## 「第9回 雲仙・普賢岳溶岩ドーム崩壊ソフト対策検討委員会」

「第8回雲仙・普賢岳溶岩ドーム崩壊ソフト対策検討委員会」  
議事要旨

# 第9回 雲仙・普賢岳溶岩ドーム崩壊ソフト対策検討委員会 討議資料

■プリズムごとの斜距離変化の比較(図3) (大野木場より)

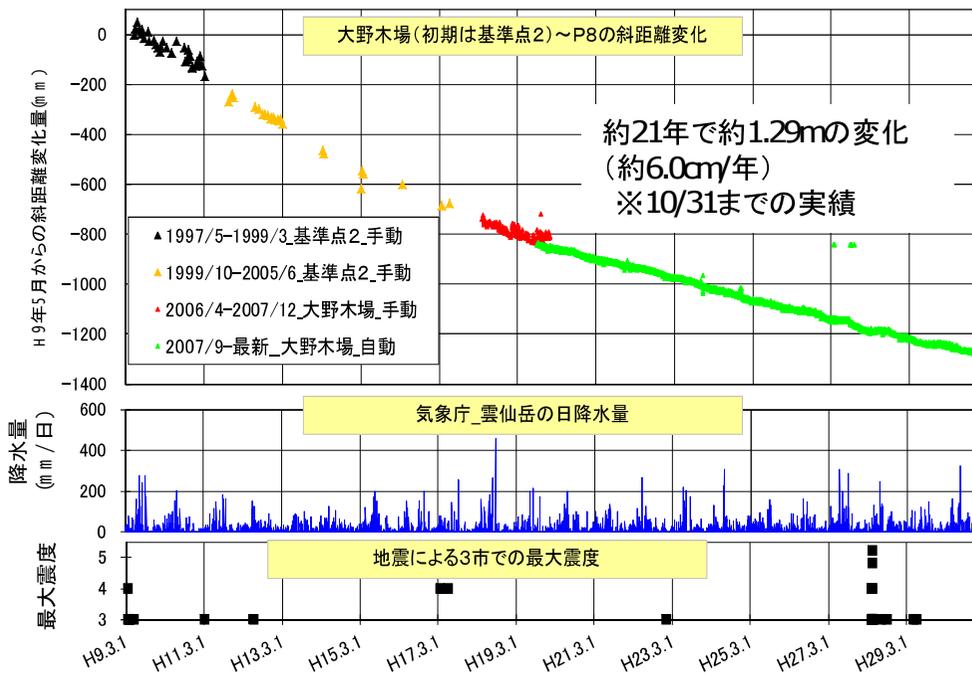
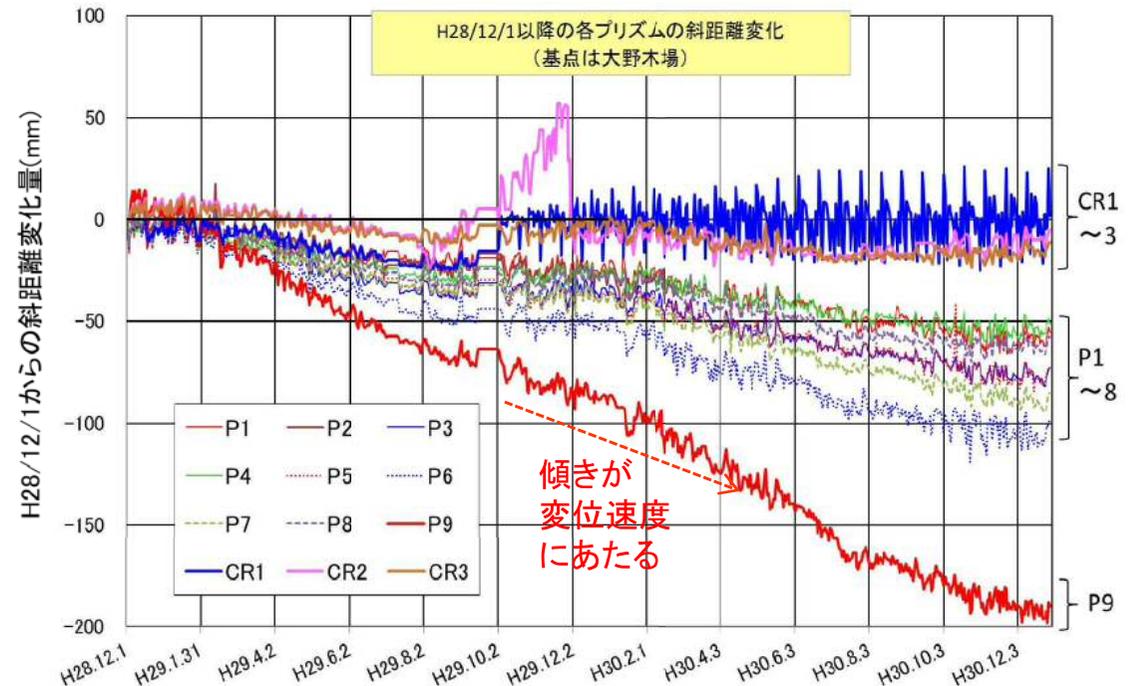
- 光波測距観測について、想定崩壊ブロック上部（観測点P9）の変位速度が2017年8月以降小さくなっていることについて、資料では「安定化傾向にある」とされているが、そう断定出来ないと思われる。季節変動などの可能性も考えられるので、今後もデータの蓄積を図り、分析する必要がある。

→資料－5、17ページの表現で「～8月以降は安定化傾向にある。」とある箇所を「～8月以降は基準値を下回る傾向が出ている。」と修正する。

# GBSAR観測局舎の地震対策

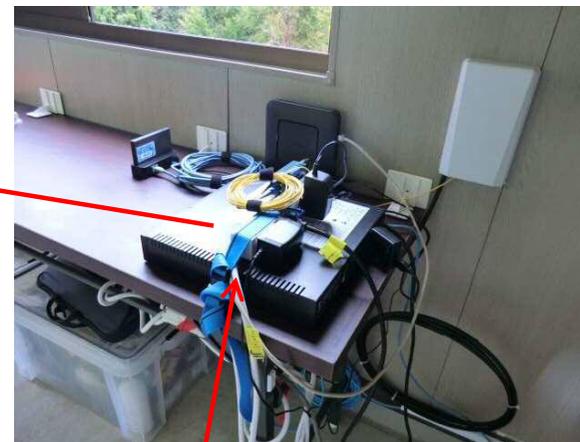
- 長期的に観測体制を維持できるよう、関係機関の連携を深める必要がある。
- 観測機器の地震に対する保全対策の措置を考慮すること。

- GBSAR観測局舎について、地震による転倒・移動・破損等への対策を実施した。

固定金具で台を固定。

バンドでUPS、電源、ケーブル類を固定。

車輪止めで  
操作台を固定。

■ P9の100日間回帰直線の傾きのバラツキ

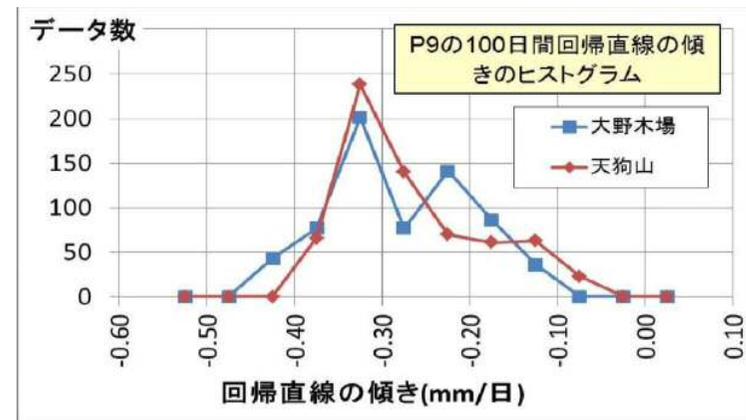
- 基準値を超過したが、他のプリズムや観測機器データ等による総合判断の結果、異常なしと判断してきた。
- P9の変位速度が明らかに他プリズムより2倍程度大きく(2.2参照)、長期対応基準を毎年超過するので、**P9用の監視基準値を別途設定する。**
- 設定の考え方は他プリズムと同様、バラツキを考慮して $\alpha - 2\sigma$ によって設定する。  
→ **-0.45mm/日**とする。 ※ $\alpha$ は平均値、 $\sigma$ は標準偏差。
- P1およびP3~P8については-0.3mm/日を維持。

■ GBSARによる計測ごと(2日間)の変位量の推移

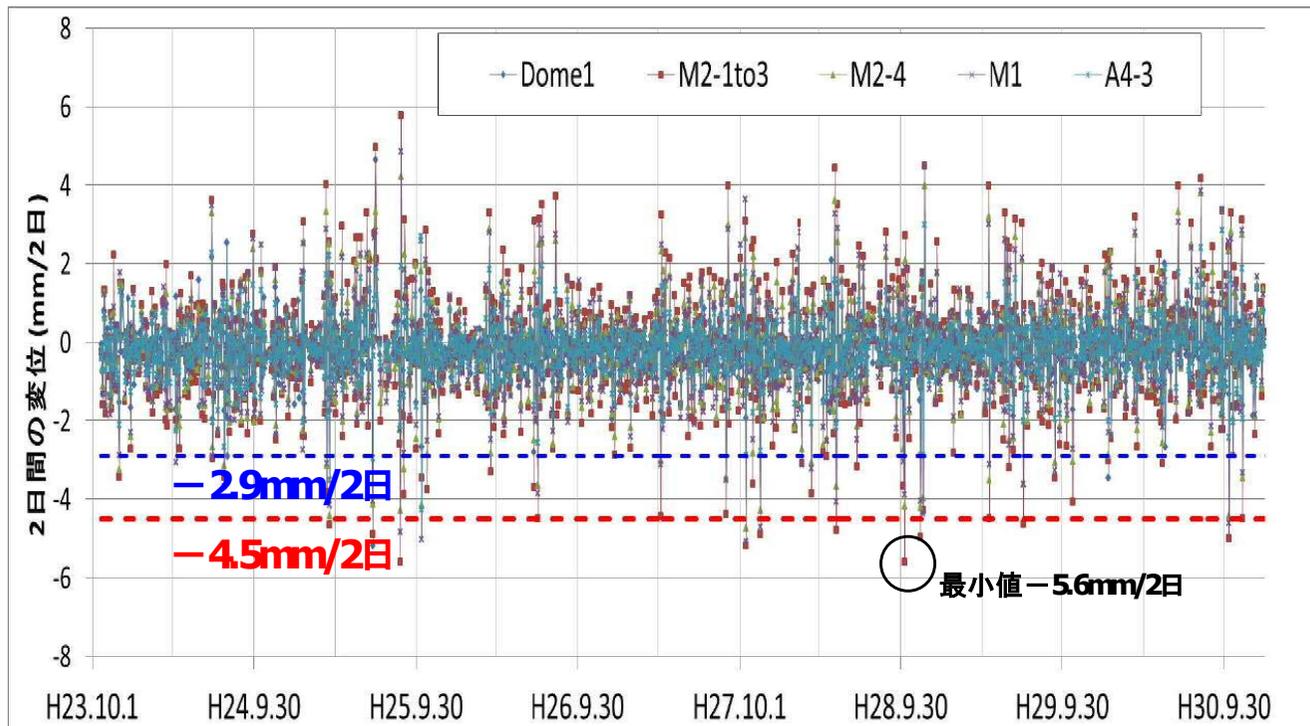
- 観測開始からこれまでに36回基準値を超過したが、総合判断の結果、異常なしと判断してきた。  
→ **基準を見直す。**
- 修正案： 年1~2回程度の超過頻度となるように**基準値を見直す。** → **-4.5mm/2日**
